W-2.464.1.2019. *4.*
dot.:D180

Warszawa, dnia *24.*01.2020 r.

„Budowa nowego odcinka drogi wojewódzkiej nr 635 do węzła ”WOŁOMIN” na trasie S-8” - przewidziane do dofinansowania ze środków EFRR w ramach RPO WM na lata 2014 – 2020 – nr postępowania 180/19

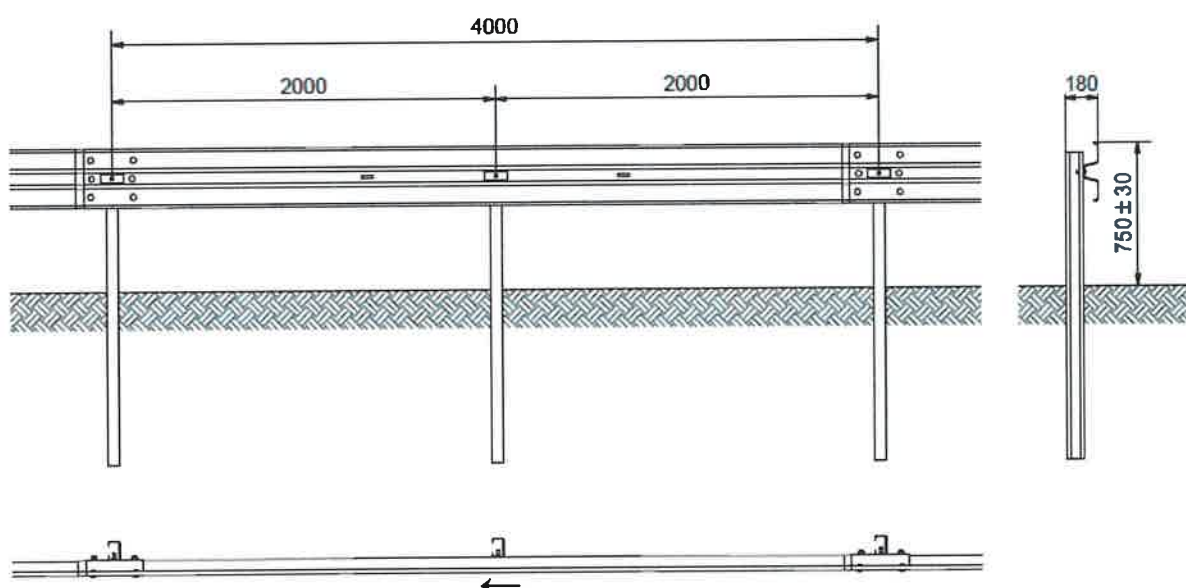
Zgodnie z Projektem Wykonawczym, szczegółowo określono grupę nośności podłoża gruntowego, którą przyjęto na podstawie wykonanych warunków gruntowo-wodnych opierając się na wykonanych 20 szt. otworów badawczych, ostatecznie przyjęto, że:

- na odcinkach opisanych otworami 1-5 oraz 12-20 – kategoria nośności podłoża G1.
 - na odcinkach opisanych otworami 6-11 – kategoria nośności podłoża G3.
- Powyższe oznaczono szczegółowo w kilometrażach odcinków dróg:
- dla trasy głównej DW 635 0+000 – 0+680 oraz 1+580 – 2+210 kat. G1 oraz km 0+680 – 1+580 kat. G3,
 - ul. Witosa; km 0+000 – 0+075 – kat. G1,
 - ul. Boryny; km 0+000 – 0+090 – kat. G1,
 - ul. Gościnniec; km 0+000 – 0+120 – kat. G3,
 - droga dojazdowa DL-1; km 0+000 – 0+320 – kat. G3 oraz km 0+320 – 0+501 kat. G1,
 - droga dojazdowa DL-2; km 0+000 – 0+220 – kat. G1 oraz km 0+220 – 0+405 kat. G3,
 - droga dojazdowa DP-1; km 0+000 – 0+330 – kat. G1,
 - droga dojazdowa DP-2; km 0+000 – 0+620 – kat. G1 oraz km 0+620 – 1+173 kat. G3,

Z zastrzeżeniem, że: „Określony w dokumentacji zakres stosowania konstrukcji ulepszonego podłoża jest orientacyjny, ustalony na podstawie dokumentacji geotechnicznej, która z racji odległości pomiędzy odwiertami nie musi dokładnie odzwierciedlać rzeczywistego zakresu występowania gruntów różnej grupy nośności. Zakres odcinków należy zweryfikować na etapie budowy, po odhumusowaniu podłoża i rozbiórce nawierzchni, kiedy możliwe będzie dokładne wyznaczenie miejsc czy odcinków, na których warunki gruntowe odbiegają od przedstawionych w dokumentacji geotechnicznej. Ewentualne zmiany w zakresie i rodzaju wzmocnienia podłoża powinny zostać ustalone przez Inspektora Nadzoru Inwestorskiego, w razie konieczności w uzgodnieniu z Projektantem”. Prosimy o potwierdzenie, że w związku z powyższym należy rozumieć, że zwiększenie zakresu stosowania konstrukcji ulepszonego podłoża (dla podłoża G3) tj. wzmocnione podłoże z gruntu stabilizowanego spoiwem hydraulicznym o $R_m = 2.5$ MPa, gr. 15 cm, poza zakresami określonymi w dokumentacji projektowej jako grupa nośności podłoża G3 zgodnie z Tabelą 3 – Określenie grupy nośności podłoża, będzie podstawą do rozszczeń Wykonawcy

wynikających z wystąpienia robót dodatkowych lub/i podobnych i będzie wiązało się ze zmianą wynagrodzenia lub/i czasu realizacji.

Zamawiający każdorazowo rozpatrzy roszczenie Wykonawcy o dodatkowe wynagrodzenie i/lub zmianę terminu realizacji zadania.
